改善箇所説明図

改善の内容

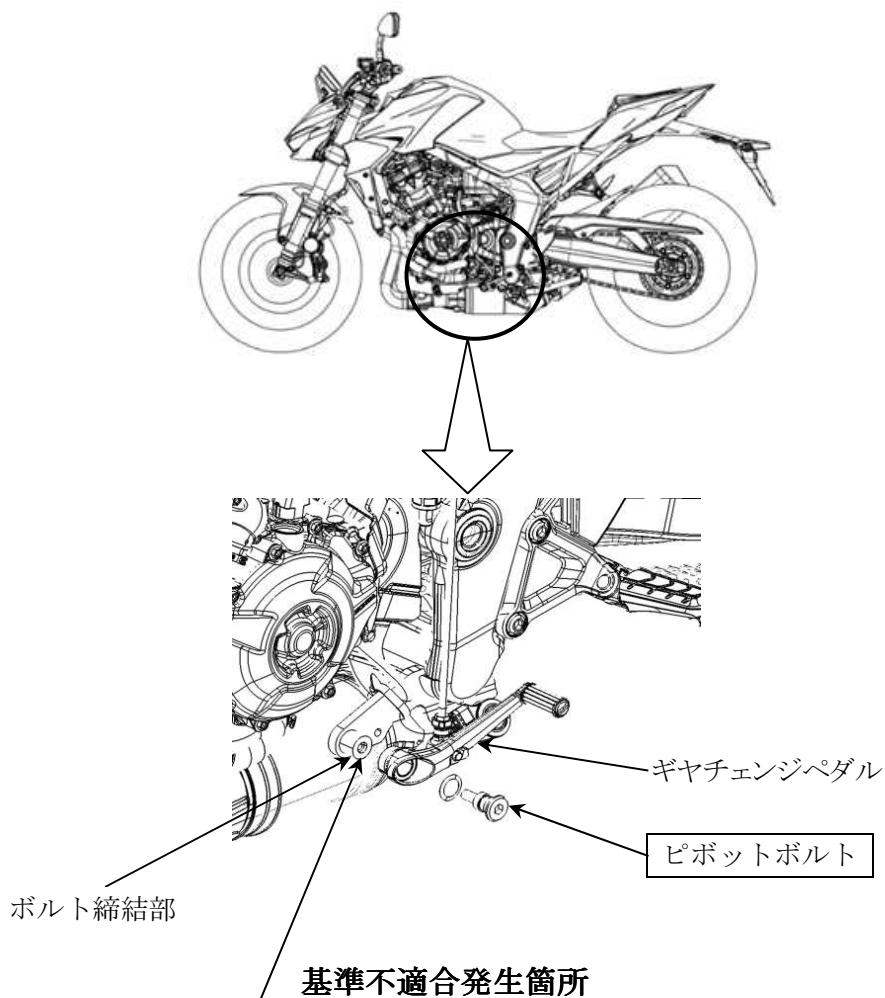
ギヤチェンジペダルにおいて、ピボットボルト締付け座面の塗装指示が不適切なため、当該座面の塗装が厚いものがある。そのため、排気管の触媒コンバータの熱により塗装が変形するとボルトが緩み、変速操作を繰り返すと、ボルトが脱落しチェンジペダルが外れて変速操作ができなくなるおそれがある。

全車両、ピボットボルト締付け座面の塗装を除去し、ピボットボルトを対策品と交換する。

識別：車台番号打刻部付近に黒色の識別ラベルを貼付する。
